Dodatek č. 5 ke Smlouvě o dílo

Poradenské a vzdělávací centrum Královéhradeckého kraje při PPP v Trutnově – stavební práce.

Soupis změnových listů - příloha k dod.č. 5

PŮDORYS MIKROZÁPOROVÉ STĚNY
1:75

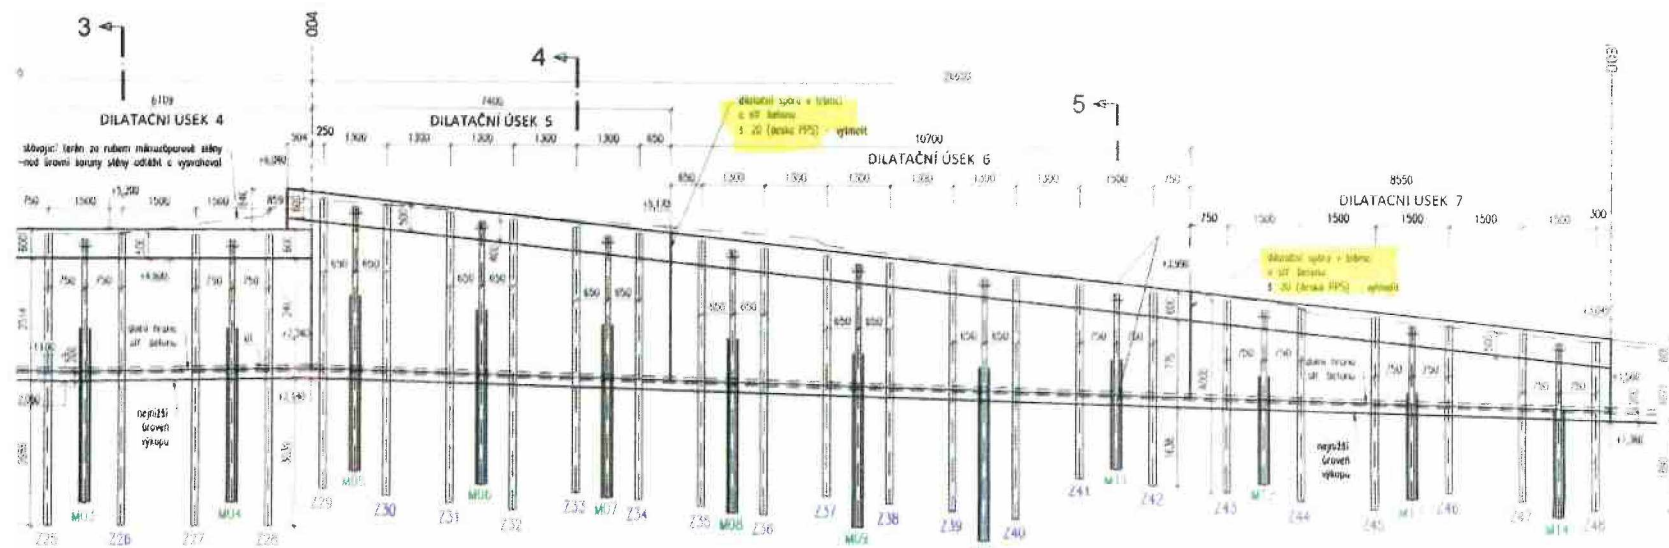
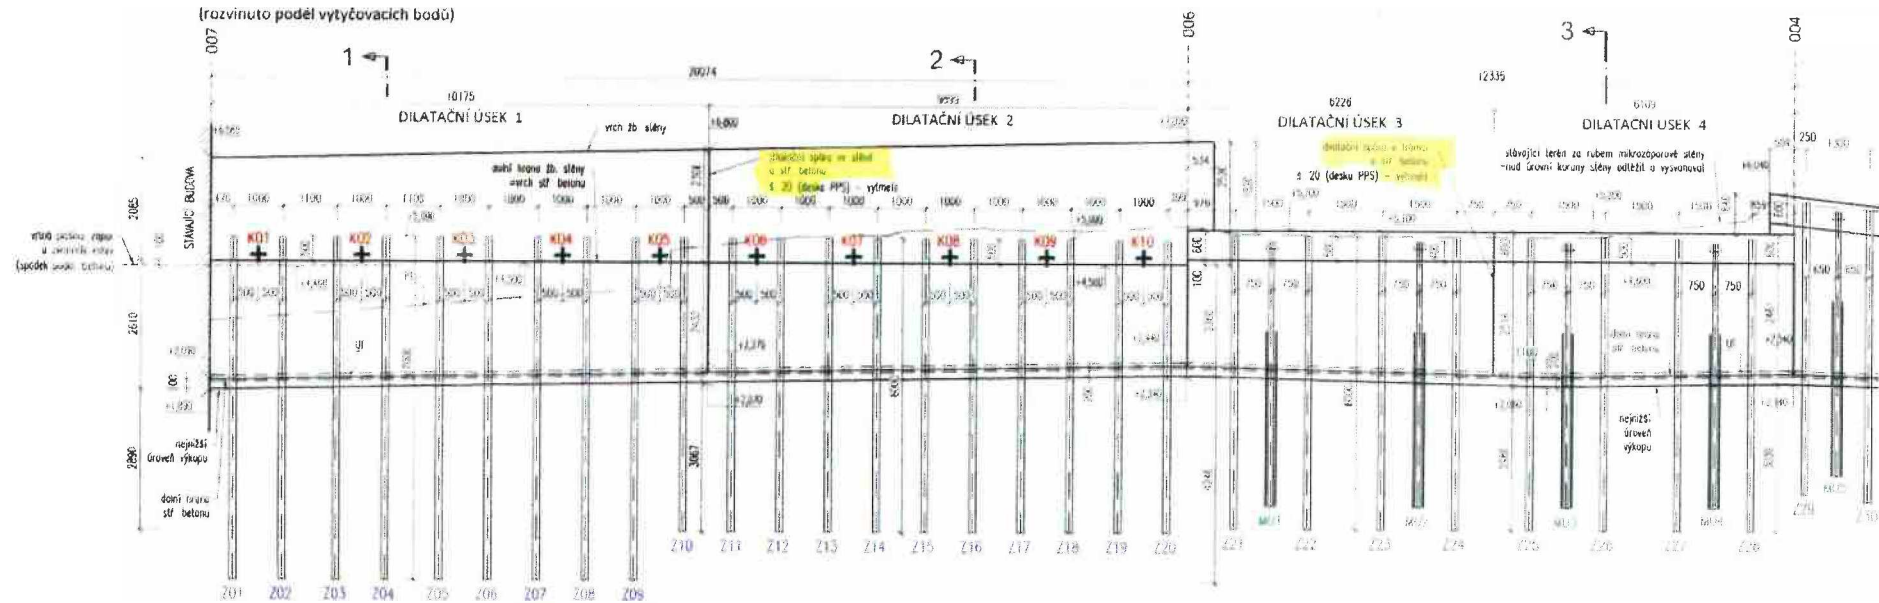
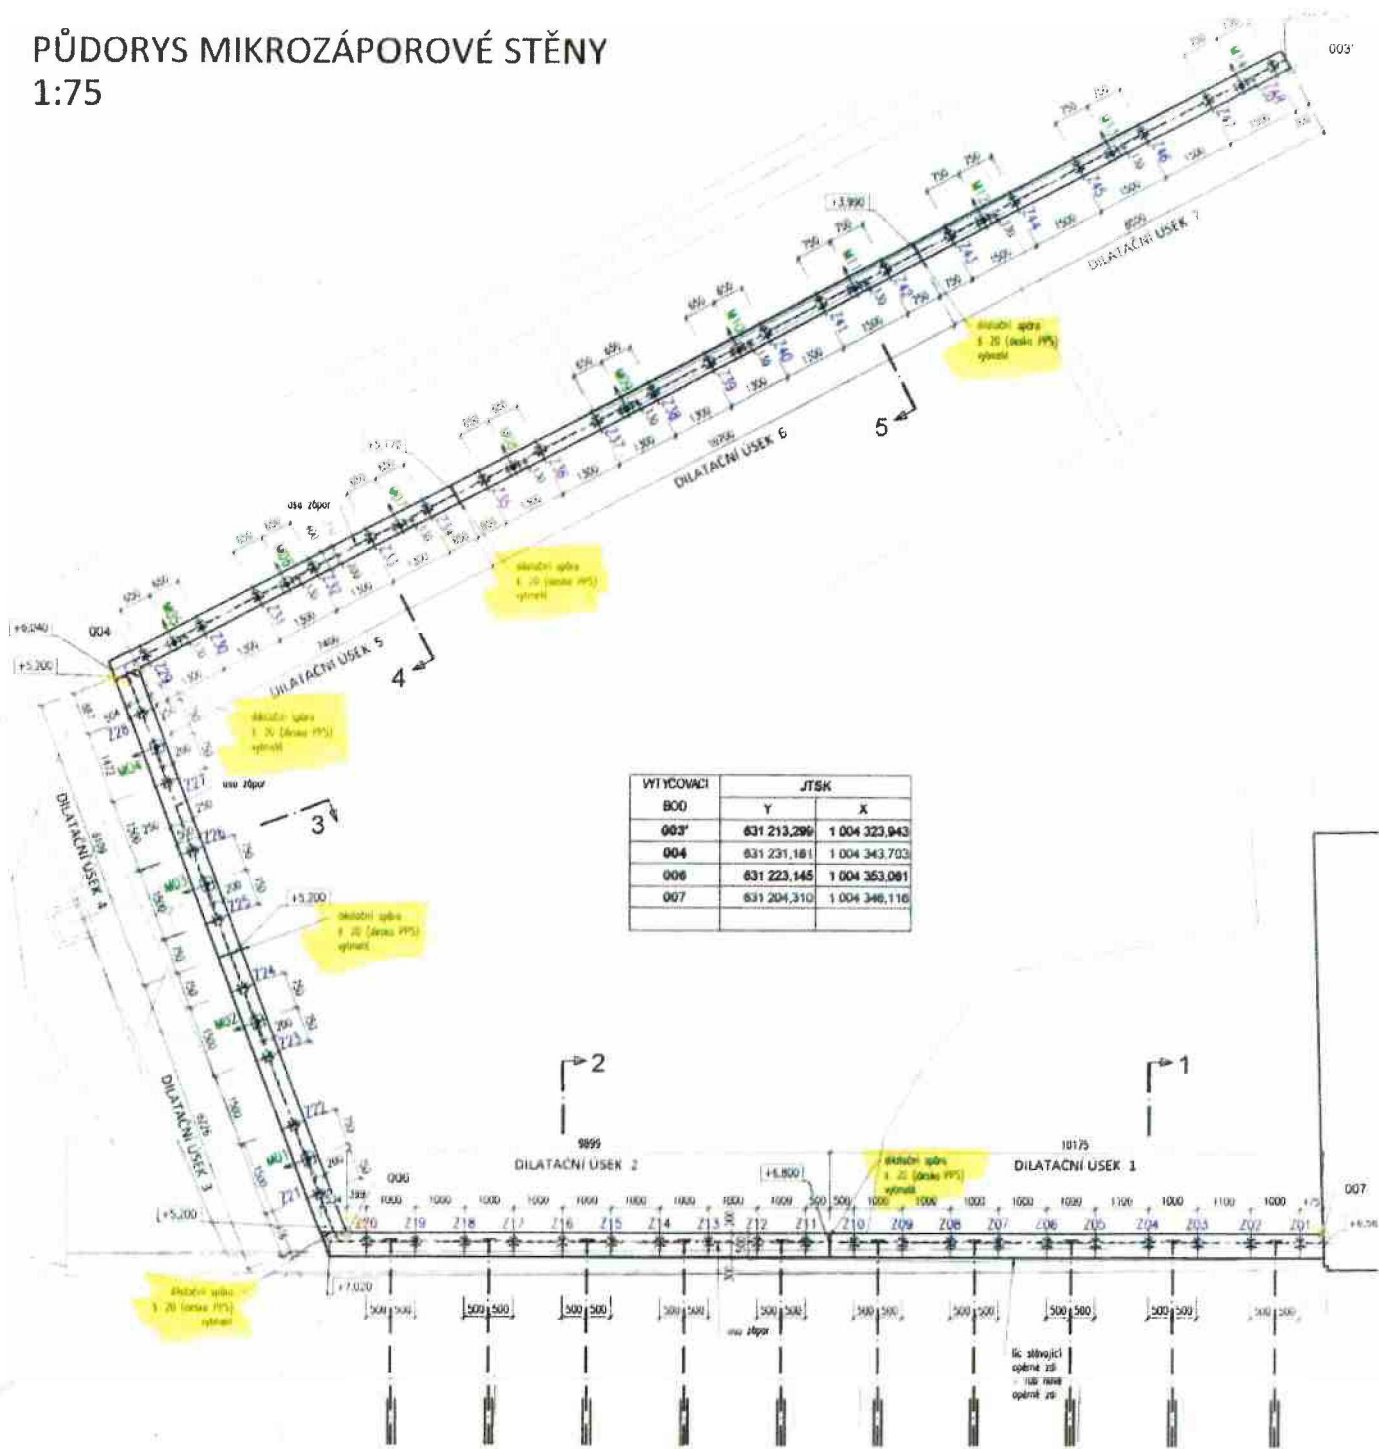
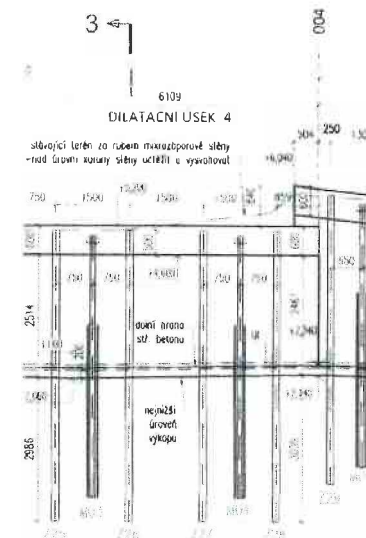
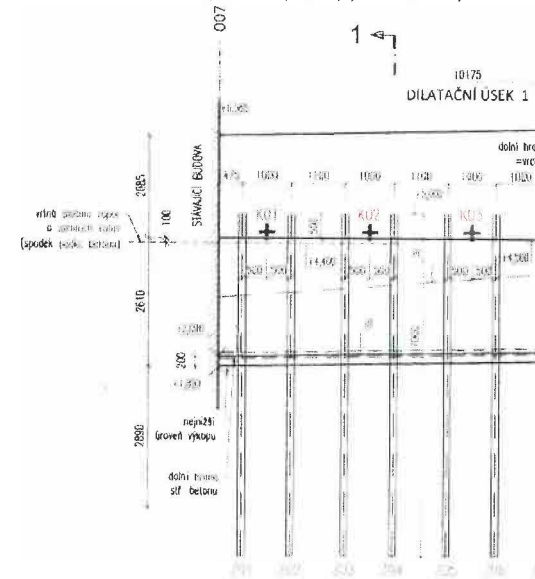
- Před zahájením stavby budou zjištěna a vyčištěna všechna stávající podzemní vedení v místě zápu, mikropilot a zemních kotví. V případě kolizí s konflikty se stávajícími vedeními budou tato vedení přeložena nebo bude opravena průmyslová dokumentace.
- Před prováděním zápu bude proveden úprava do tvaru dle pož.

PŘÍČNÝ ŘEZ 1 1:50

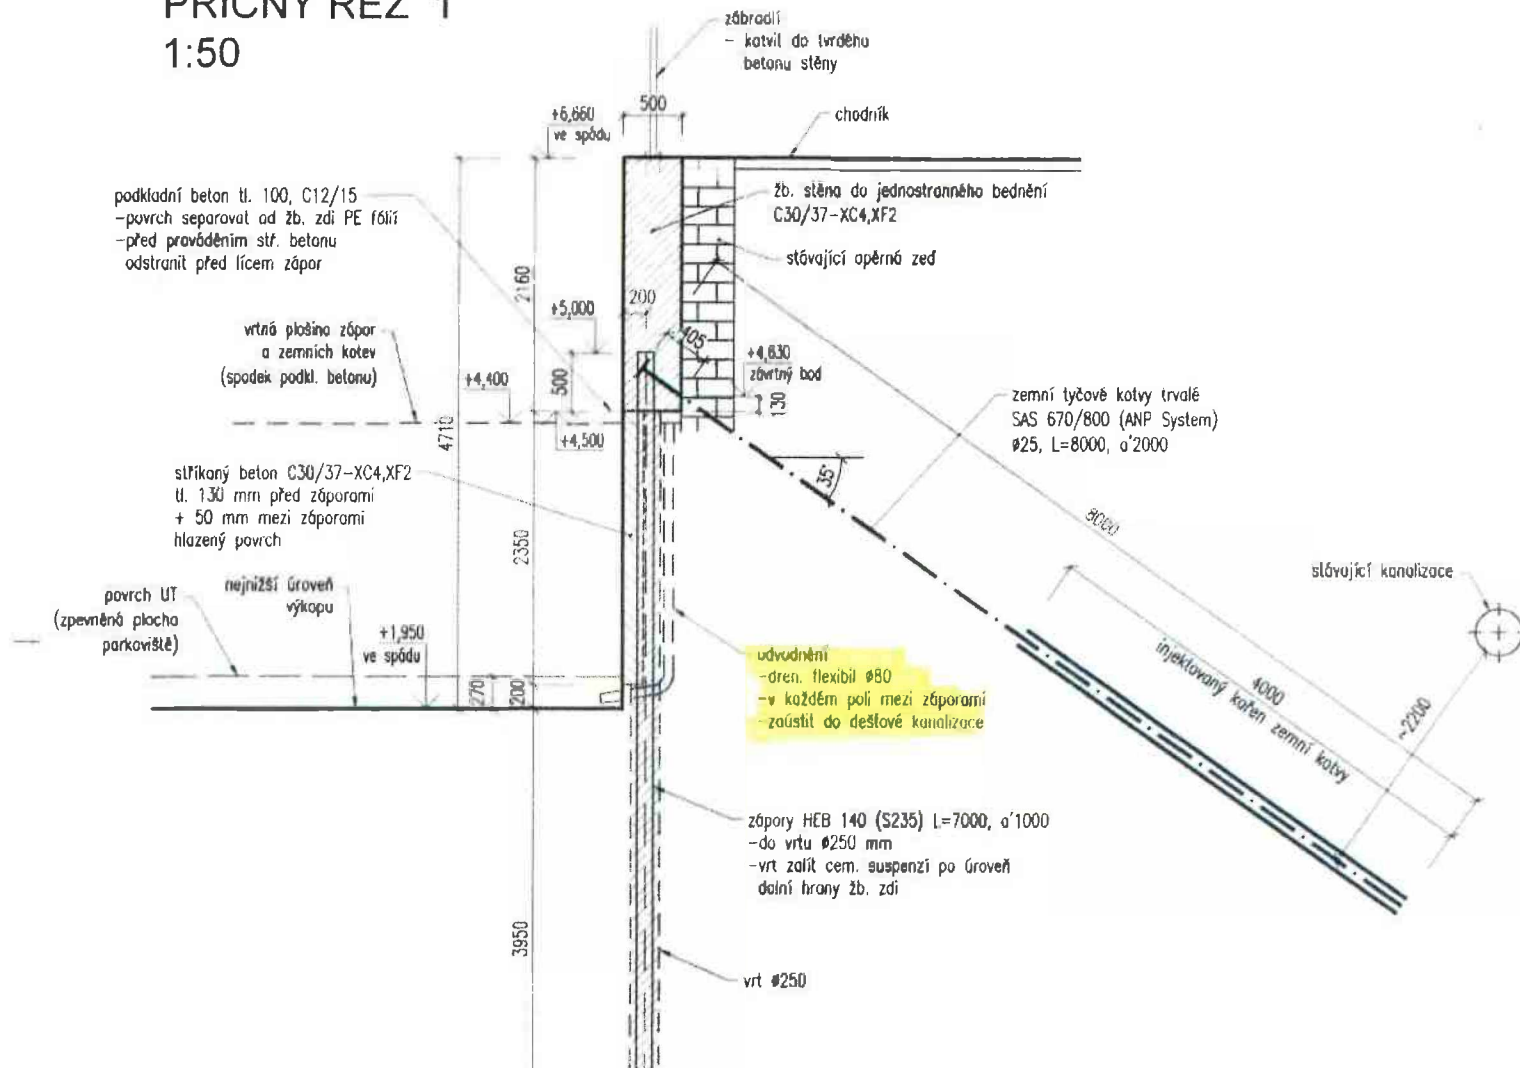
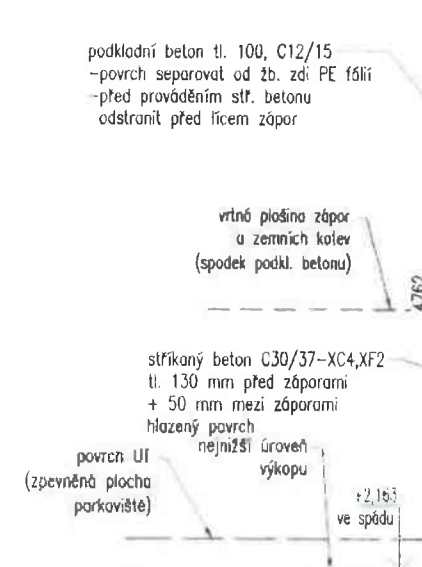
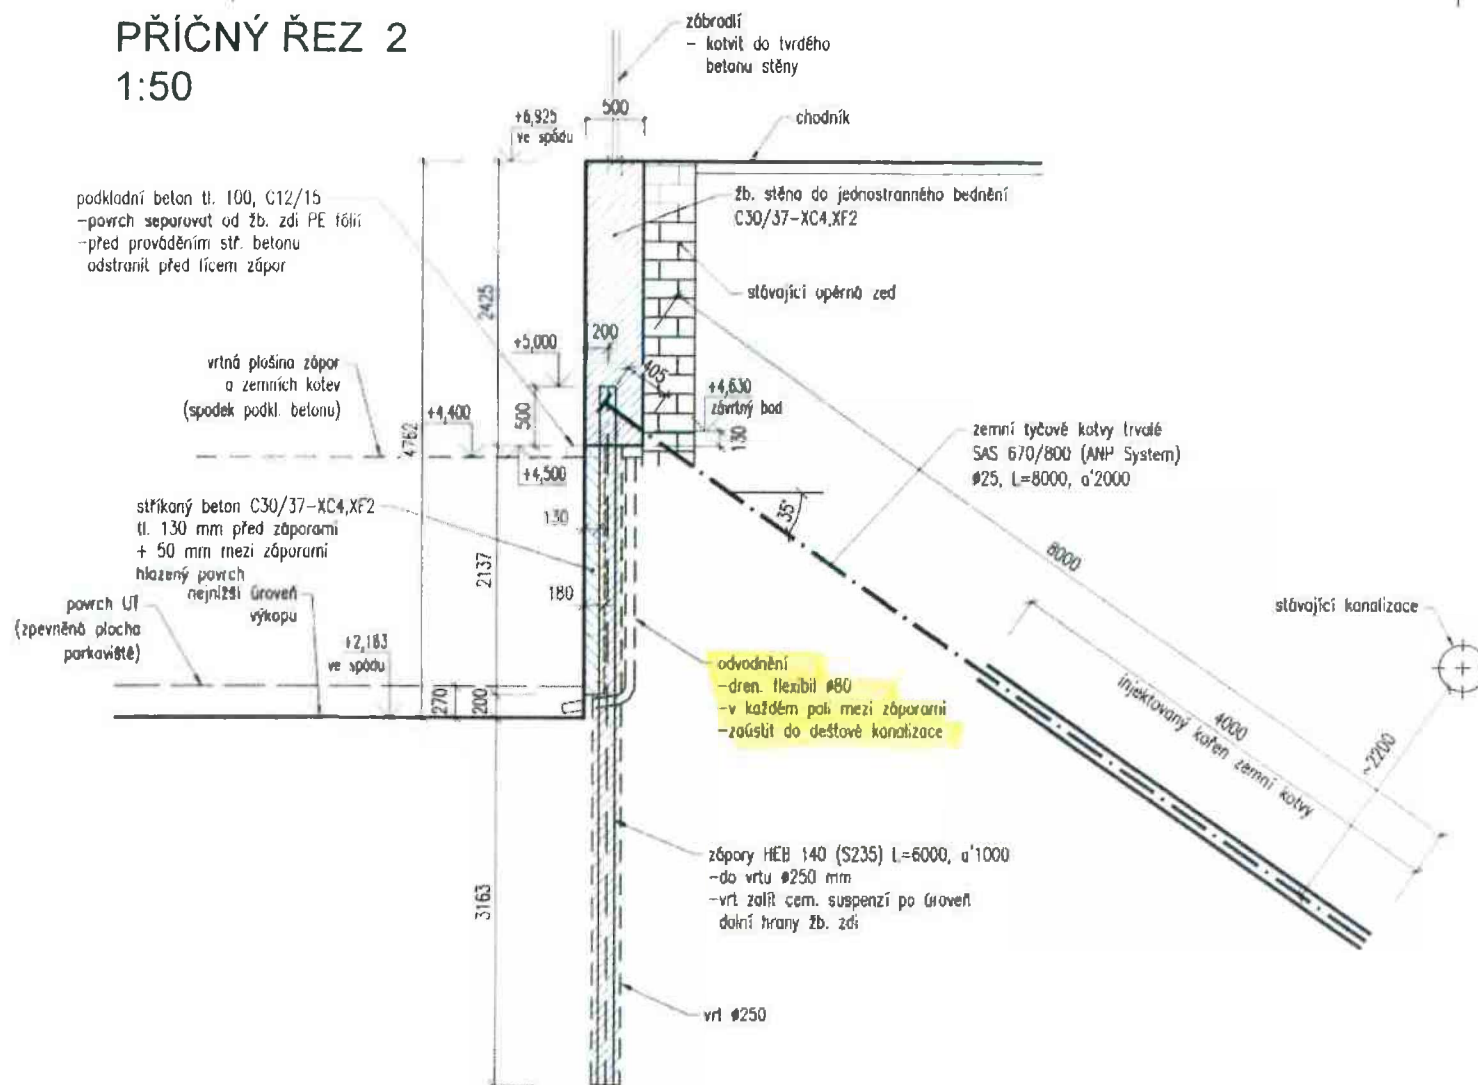
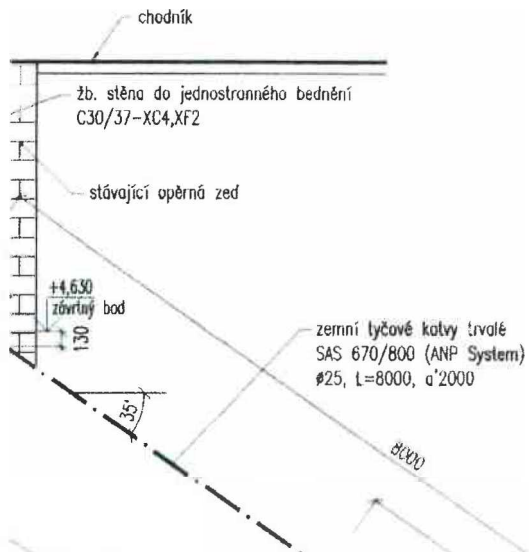
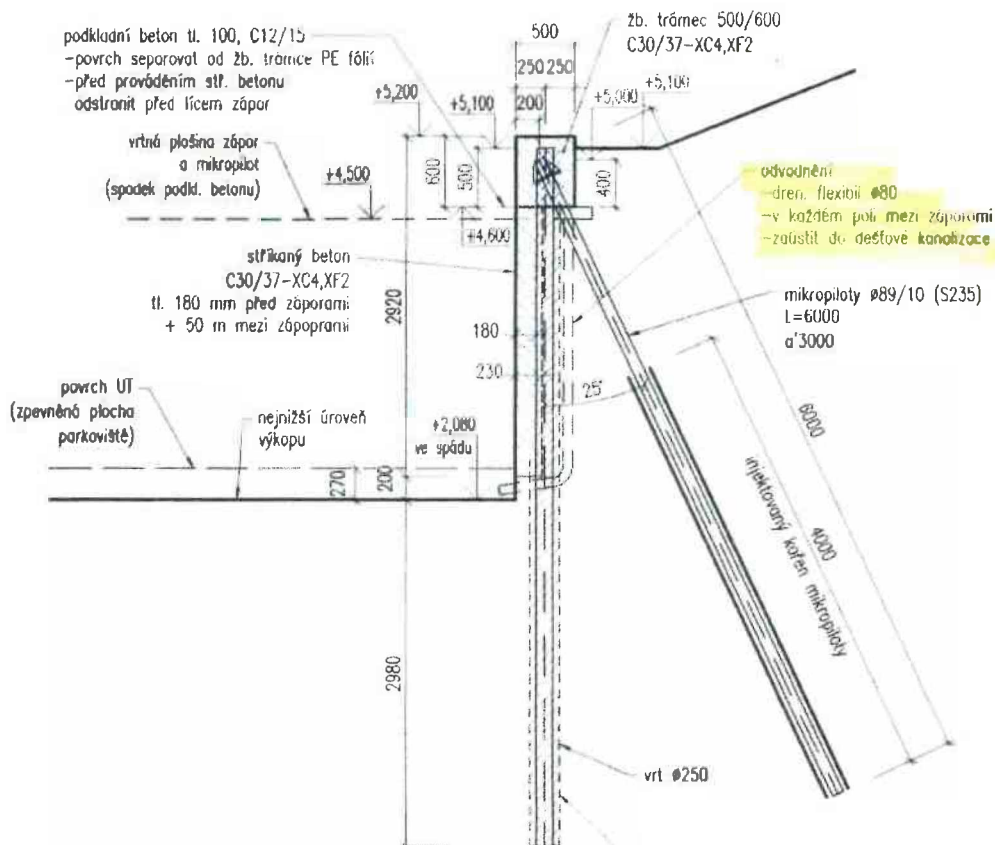
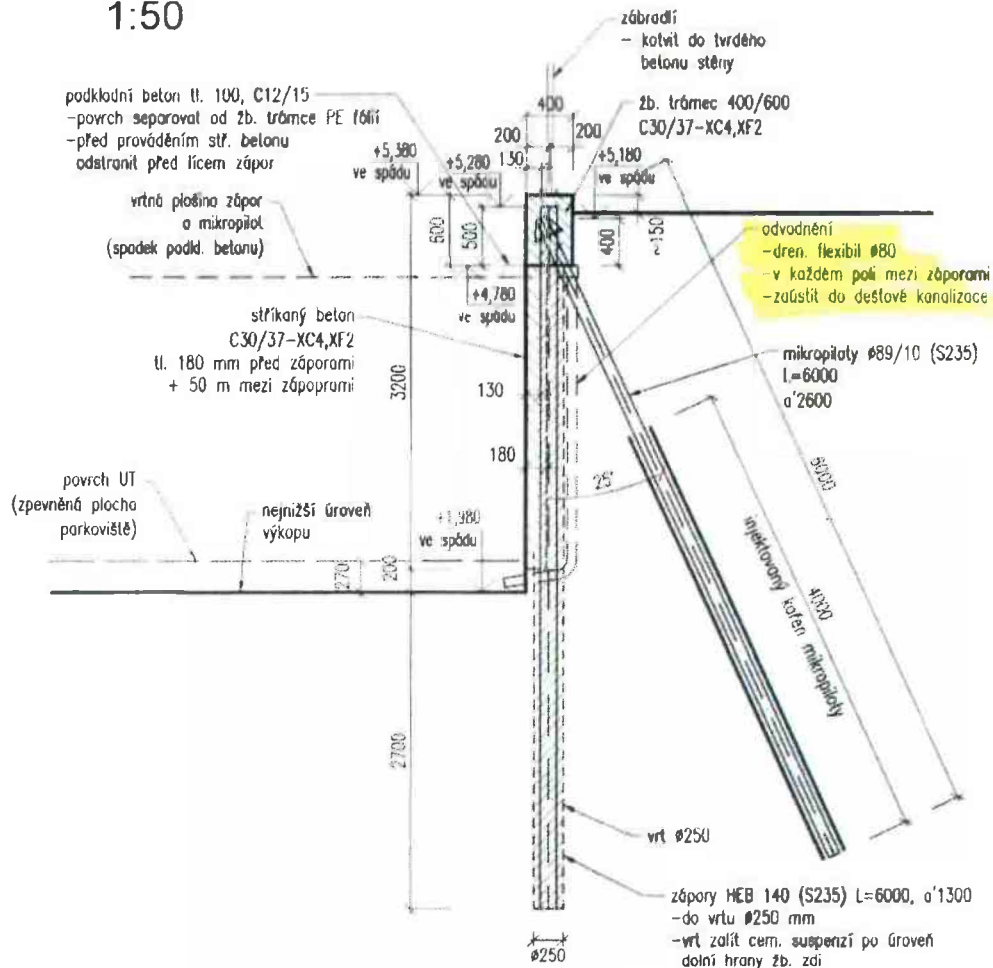
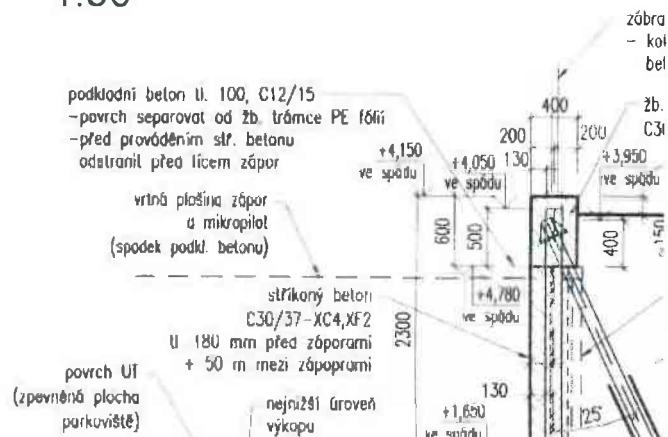
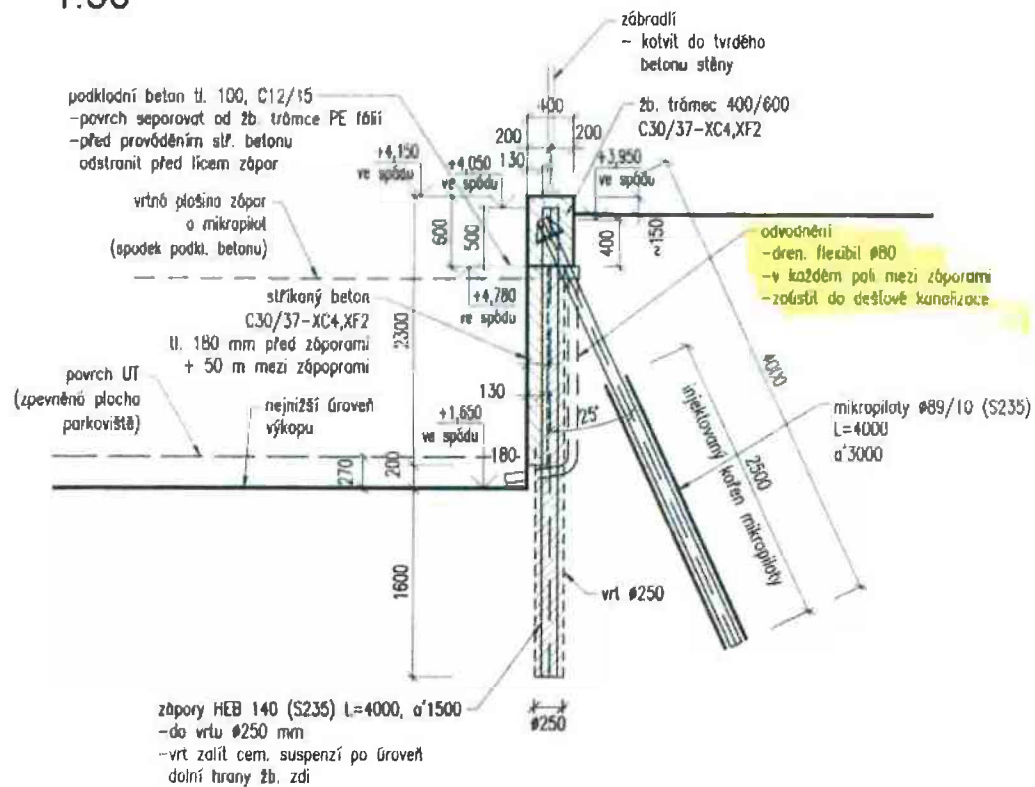
podkladní beton tl.
- povrch separovat
- před prováděním
odstranit před líce

- zóbradií
- kotvit do tvrdého
betonu stěny
